福島第一原子力発電所 所内共通ディーゼル発電機への軽油補給運用の変更

< 参考資料 >
2025年5月21日
東京電力ホールディングス株式会社
福島第一廃炉推進カンパニー

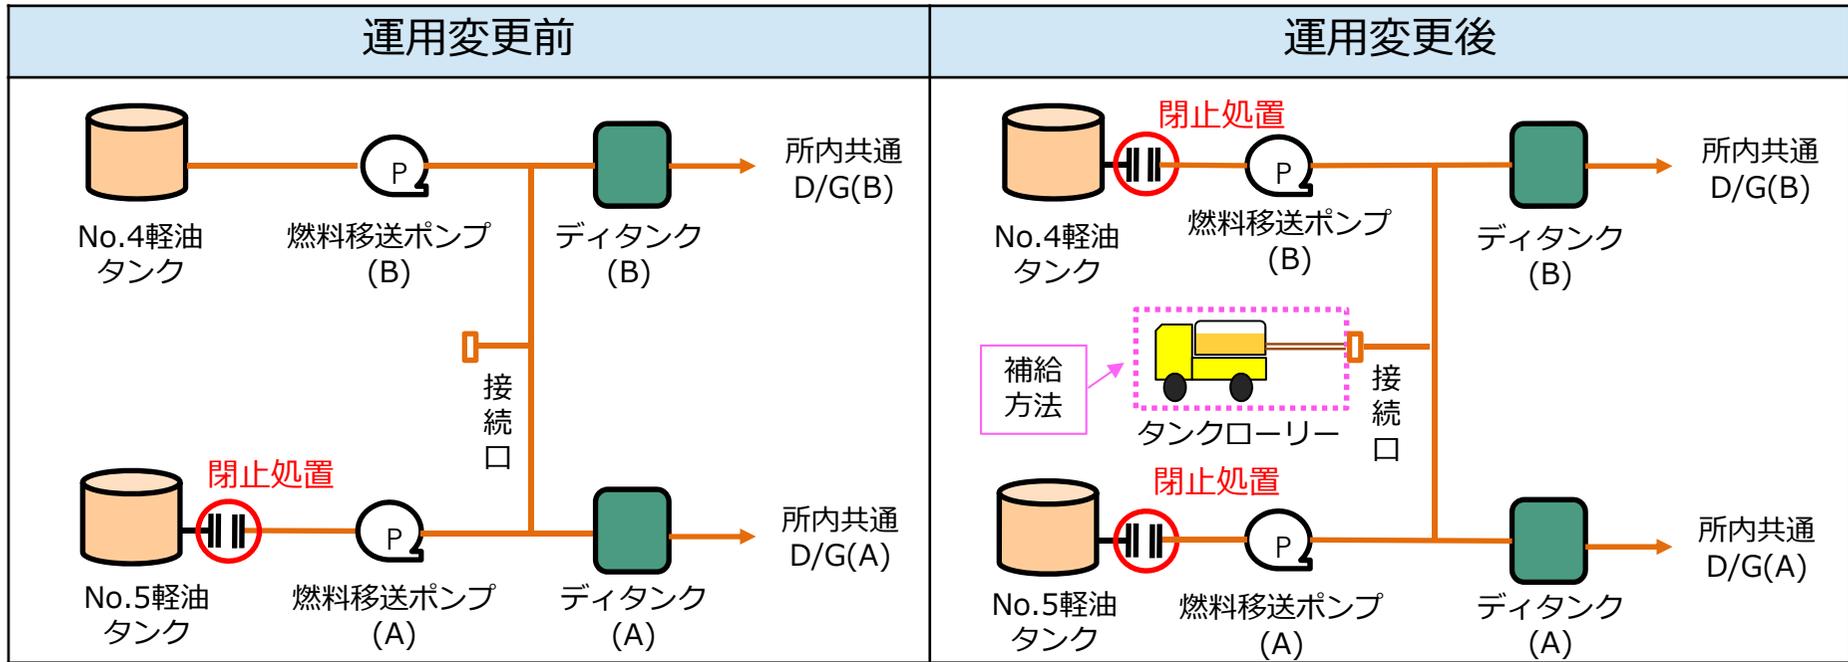
- 福島第一原子力発電所においては、所内共通ディーゼル発電機(以下DG)を設置しています。当該DGについては燃料に軽油を使用しており、No.4およびNo.5軽油タンクから補給しておりました。
- No.5軽油タンクについては、2024年6月の測定において、消防法令上の保安点検が必要な傾斜量の基準値※1を超えていたことから、当該タンクの抜油を実施し、使用を停止しておりました。
- DGへの軽油補給については、No.4軽油タンクからの補給に切り替えておりましたが、2025年5月19日の点検においてNo.5軽油タンク同様に傾斜量の基準値を超えていたことから、No.4軽油タンクの使用を停止することとしました。
- No.4およびNo.5軽油タンクの使用停止に伴い、本日、当該DGの既設のディタンク※2へタンクローリーから軽油を直接補給する方法に運用を変更しました。なお、運用変更後も、DG自体の機能・性能に影響はありません。
- 今後とも、安全を最優先に発電所運営を進めてまいります。

軽油タンクと推定凍土範囲
(平面)

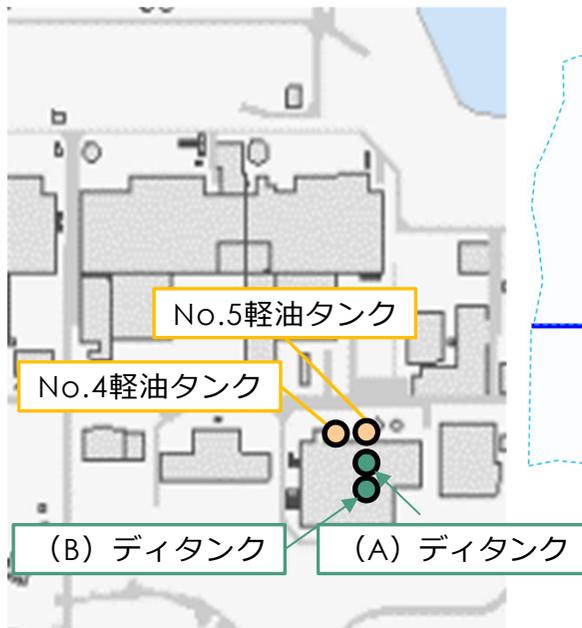
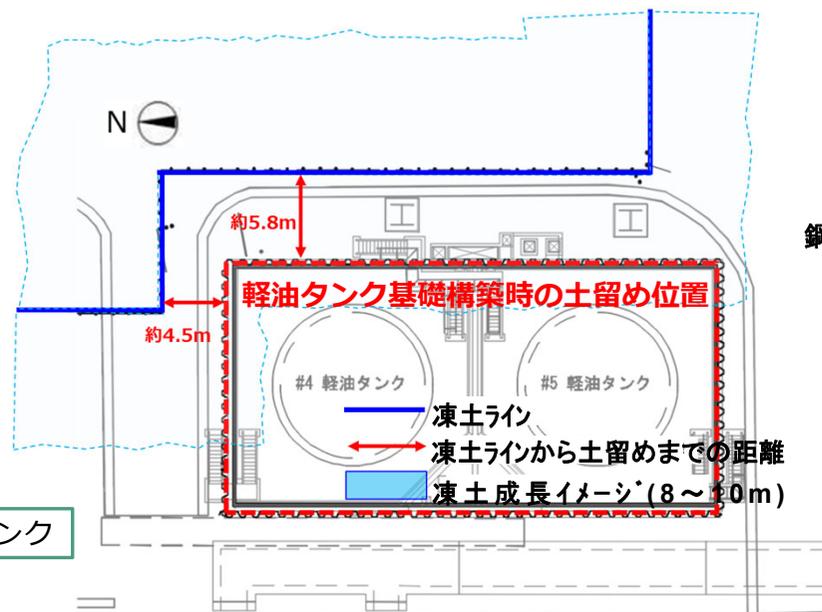
- No.4およびNo.5軽油タンクは、建設ときに、地盤改良および鋼矢板を施工しており、その近傍に陸側遮水壁が構築されるなど、周辺と比較して、複雑な地盤の状況となっております。そこで、2024年9月から2025年3月にかけて、地盤強度および地中温度を確認しました。
- 調査の結果、地盤強度に問題は確認されず、また、地中温度は、軽油タンク基礎の深部で0℃未満となっていることが確認されました。
- これらのことから、軽油タンク傾斜の原因として、地中深部で凍結した土壌が、地盤改良や鋼矢板の影響で、タンク基礎部を不均質に押し上げた可能性が考えられます。
- なお、1～4号機タービン建屋および原子炉建屋周辺の諸設備については、定期的な点検により、廃炉作業や運用に支障をきたすような状態でないことを確認しています。
